Bijlage 4: Ambtshalve wijzigingen ten opzichte ontwerpbestemmingsplan ‘Snelfietsroute F12, Duiven-West’

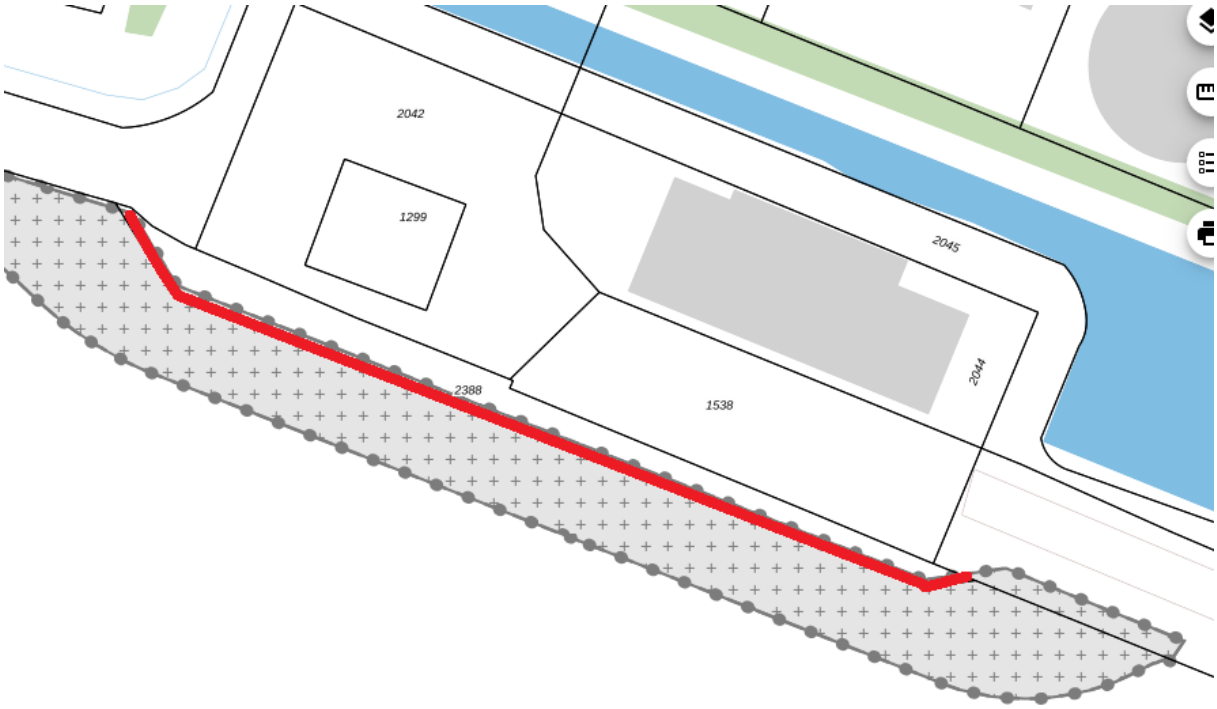
<u>Aanpassing verbeelding</u>
Gedurende de periode van de ter inzage van het ontwerpbestemmingsplan is gebleken dat de verbeelding een kleine omissie bevat. Ter plekke van het perceel Maststraat 5 in Duiven, specifiek het kadastrale perceel Duiven, sectie H, nummer 2388 is het plangebied circa 1,5m te ver naar het noorden gesitueerd over het perceel van derden. Op onderstaande afbeelding is met rood dit gedeelte weergegeven.

De vast te stellen verbeelding is hierop aangepast waardoor het plangebied en daarmee de verkeersbestemming ter plekke van het perceel Maststraat 5 in Duiven met 1,5m is ingekort en nog een breedte heeft van 12,5m in plaats van de nu opgenomen breedte van 14m. Hiermee komt de plankaart overeen met de feitelijke uitvoering van de snelfietsroute.
